Innsbruck, 19.03.2018

# **Errichtung und Betrieb des Pumpspeicherkraftwerkes Koralm**

**STELLUNGNAHME DES  
SACHVERSTÄNDIGEN FÜR WASSERBAU**

Abbildung 1: Abschätzung einer historischen Ganglinie im Bereich der Sperrenstelle des Unterbeckens Seebach (abgeleitet vom Pegel Schwanberg / Schwarze Sulm mit Vergleich der Einzugsgebiete und Korrekturbeiwert (1,09))

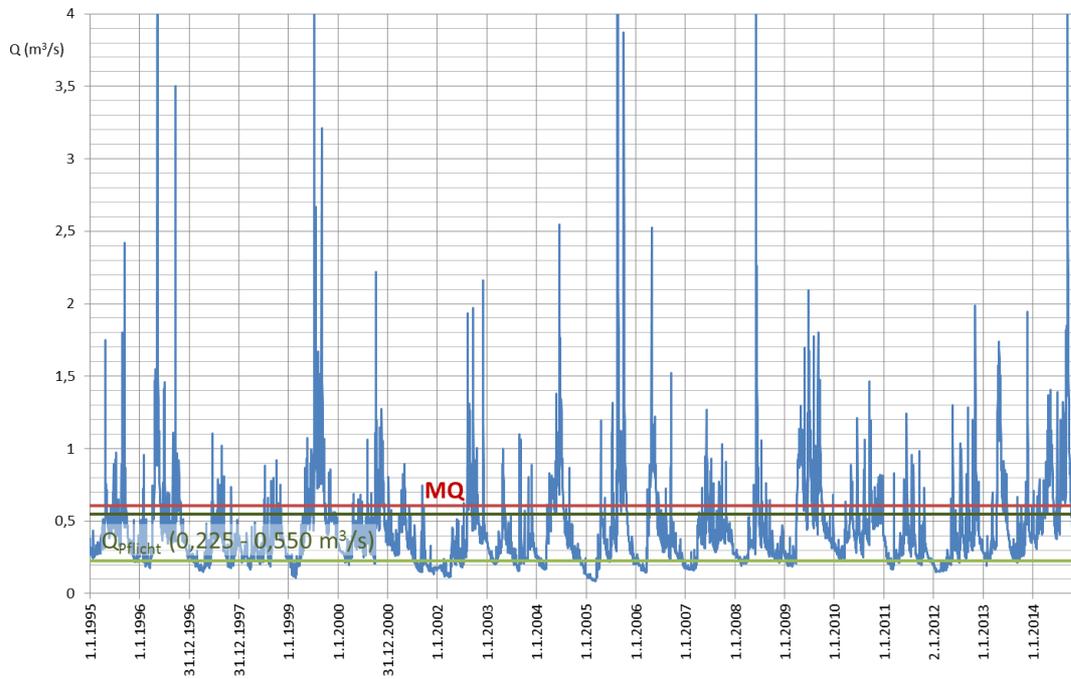
Es ist daher notwendig, die Möglichkeit des Nachfüllens des Speichers bereits als reale Option in das Projekt aufzunehmen. Aus wasserbaulicher Sicht bieten sich die für den Befüllvorgang beschriebenen Pflichtwasserabgaben auch für das Nachfüllen des Speichersystems an. Aus Sicht des Sachverständigen ist es notwendig, das Vorgehen beim Nachfüllen des Pumpspeichersystems unter Bezugnahme auf alle relevanten Zuflüsse (Glitzbach, Seebach, gfs. auch Gregormich-

lalmgraben) für unterschiedliche Szenarien, d.h. für unterschiedliche Annahmen für den ständigen Wasserverlust, zu beschreiben.
